专业协调01：分栋连厅与一层平面

专业协调02：二、三层临空边缘与屋面

专业协调03：门窗统计与结构待办

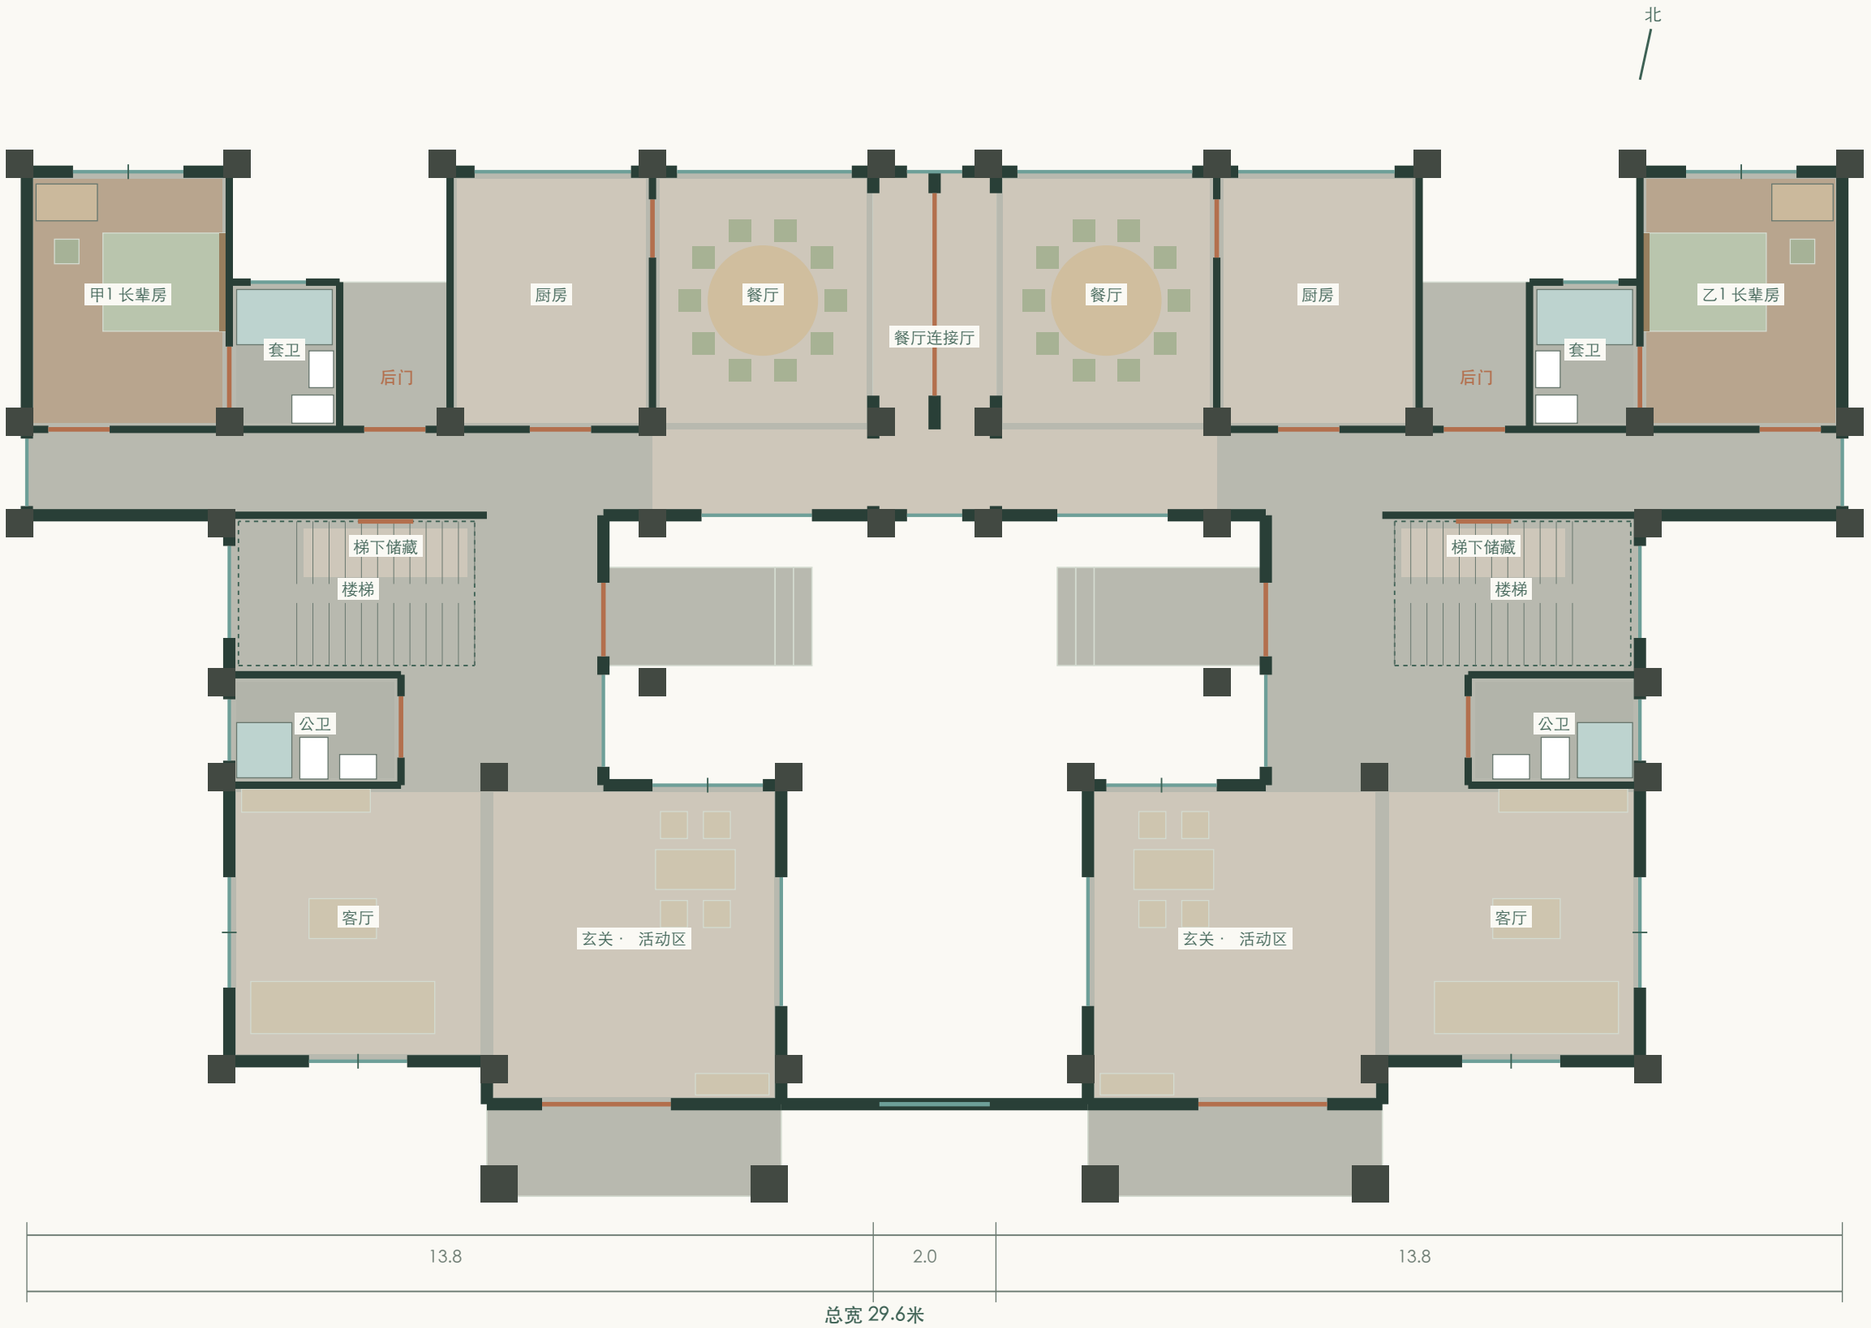
两户各向外移1.00米；单栋不缩放。上层相对墙轴线x=13.80及15.80米，恢复2米间距。

总宽29.60米，单栋开间13.80米，中间2.00米。

一层保留2.00×5.60米连接厅及20席餐厅；二、三层中间不设楼板，相对端墙各补走廊高窗及错位房间侧窗。屋檐内侧外挑600毫米，中央余约800毫米开缝。

一层三角标记新增2处1.00米门洞；X侧门改窗；北侧通道北墙按标记取消，设后门及三级台阶。

天井门洞1.20米，门外平台2.80×1.60米，门扇全开后模型余深超过1.50米；实际净尺寸按门窗深化复核。非施工图，未定配筋与基础。

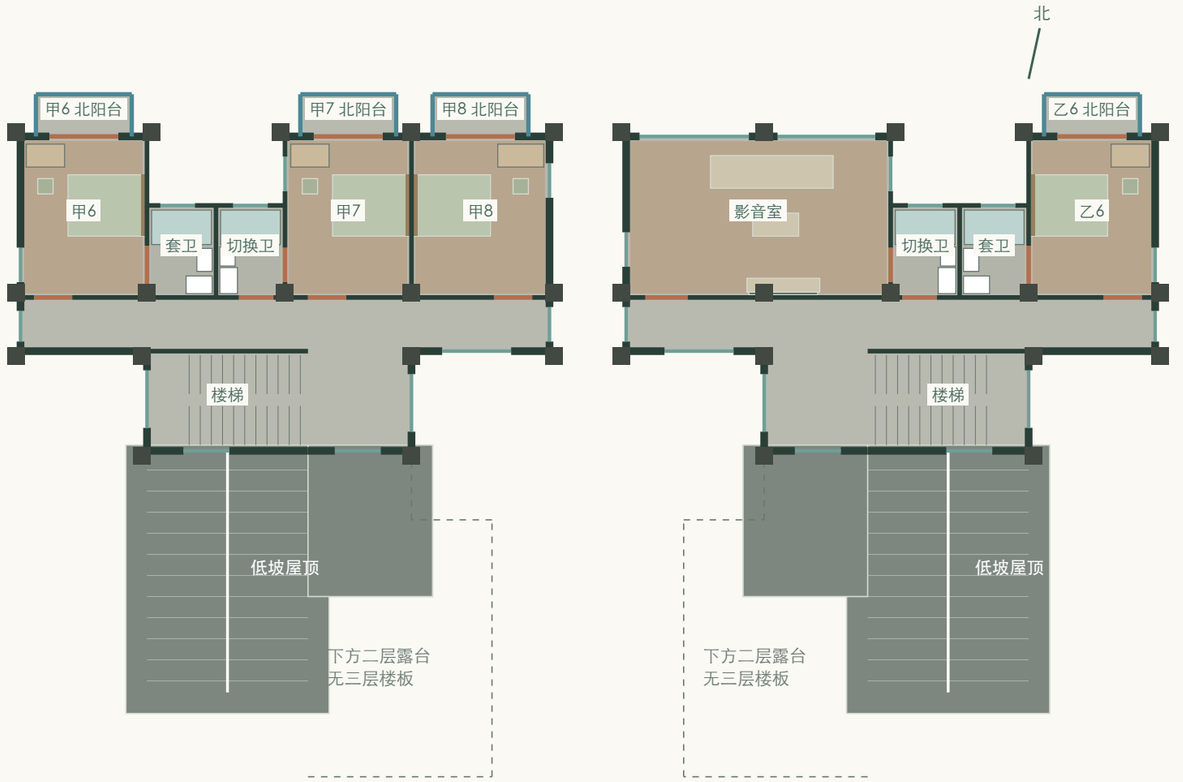
蓝线为保留的露台栏杆；深灰为恢复的走廊墙，青绿为新窗；室内楼板范围保留，北侧增卧室小阳台；内侧主屋顶补600毫米挑檐。

二层：有顶走廊加墙，转折通道补顶，前露台敞开

三层：走廊墙与窗恢复，低坡翼顶延伸，前露台保持露天

前部露台原8段栏杆保留，北侧卧室阳台各三面围护：0.35米暖灰轻质基座，上部哑光暖灰铜细竖杆与扶手，高度暂按1.20米建模；应复核实际完成面高度、竖杆间距、扶手、基座与边梁锚固。

后排主屋顶前坡约18°，楼梯并入连续坡面，二层卧室上方小顶左右约8°分坡，屋脊及侧檐向南约3°降低；三层前部原露台楼板全部取消，不将坡屋面作为可走露台。

相对内墙新增4扇走廊高窗及4扇错位房间侧窗，连接厅前后补2窗。上层2米为墙轴线几何间距；实际净距、采光通风、防火及维护条件须正式核定。

专业协调10：v4挑檐与餐厅界面

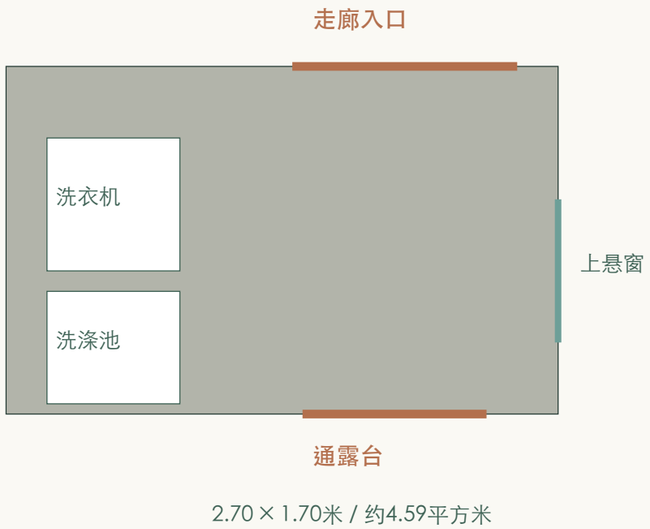
主檐600毫米，低檐550毫米；默认烟陶红；内侧600毫米挑檐分开收边，顶部约800毫米开缝。

主屋面外露边挑出约600毫米；二楼L形低屋面外露边挑出约550毫米。扩大外露檐口，保持原坡面和屋脊高度，采用约60毫米视觉薄檐、深阴影线及外围排水；接上层墙处采用泛水，不将屋面穿入室内。

v4恢复上层2米间距，一层保留2×5.6米连接厅。两户餐厅南侧3.60米轴线范围内的墙和门取消，连通长走廊；西、东端柱及连接厅中部活动隔断保留。地面连续铺暖米灰室内砖；厨房界面、外侧玻璃围护保留。

中间4扇走廊窗0.90×1.85米，固定主玻璃配300毫米外开窄扇；4扇房间侧窗0.90×1.60米，沿用旧版错位及半透玻璃，整扇外开。连接厅前后各补1窗。南端墙长5.00米、高2.20米，保留1.80米装饰花窗。屋檐落地黑色管线从外观模型移除，实际排水系统仍须正式设计。

挑檐悬挑、檩条、抗风连接、檐沟容量、滴水及屋面层厚度须联合设计。模型中的檐口和柱位只用于方案协调。餐厅墙移除时，上部荷载应由正式设计的梁柱体系承担，不能将移墙后的模型当作承载已获确认。

二层洗衣间 / 1:30

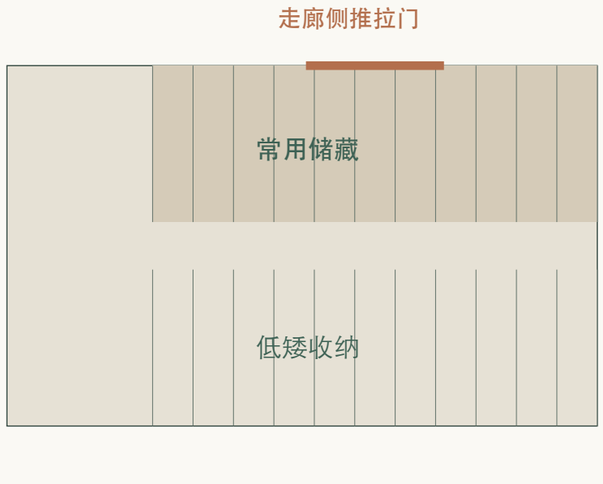
2.70 × 1.70米 / 约4.59平方米

洗衣间：占用每户二层露台北侧一角；现有走廊门保留，新增南侧露台门。洗衣机与洗涤池靠同侧布置，门扇避开设备；东侧上悬窗通风，地面暖灰湿区砖。轻质墙、屋面、设备荷载、防水和排水须联合设计。

卧室北侧门窗：整幅玻璃，同高细框

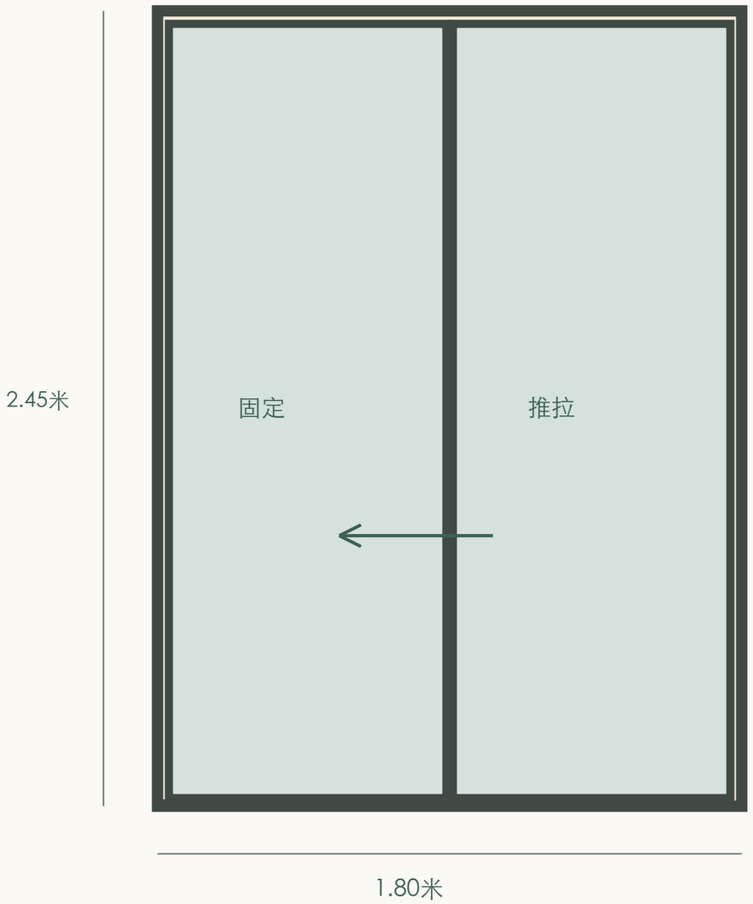
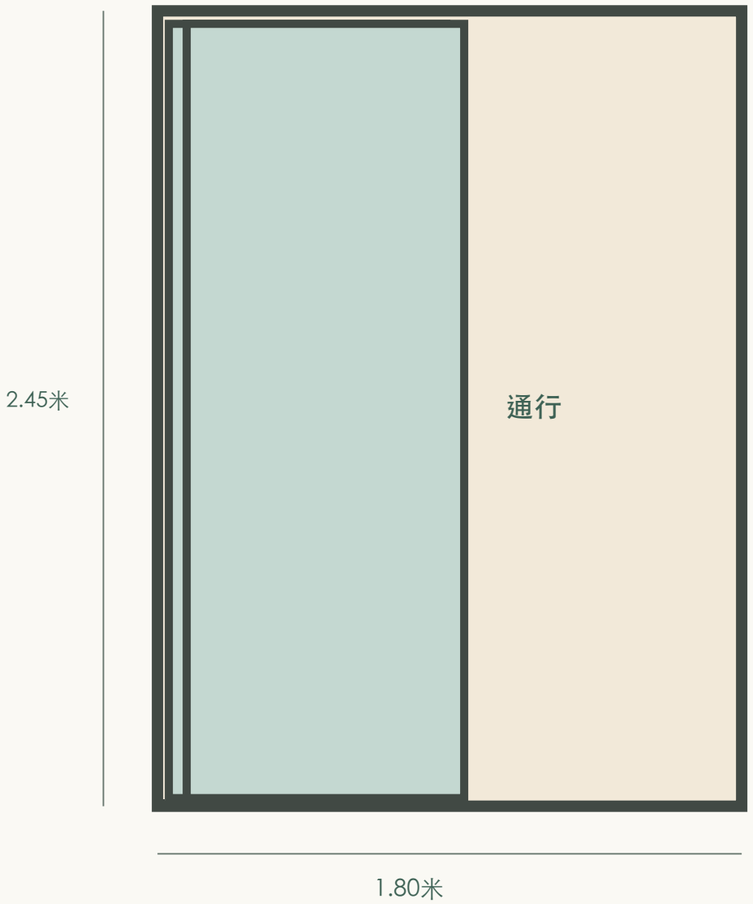
10组统一为1.80×2.45米通高推拉门；靠书桌侧固定，开启侧向其收拢。

闭合 / 两片完整玻璃

开启后 / 约0.82米通行口

设计：整组同高、统一外框，仅留一道中央接缝，玻璃一直延伸至低轨。每间房按书桌位置镜像设置固定侧，推拉不占用室内及1.10米深阳台的门扇回转空间。

模型意向：外框约35毫米、扇框约25毫米、闭合中缝约70毫米，低轨约20毫米，模型通行口约820毫米；均不是成品加工或验收尺寸。

采用配套外门系统，实际净开口、安全玻璃、密封、五金、纱门、轨道清洁、门外截水与阳台找坡由门窗深化及施工图共同落实。原洞口位置及宽度保留，不据此认定结构验算已完成。
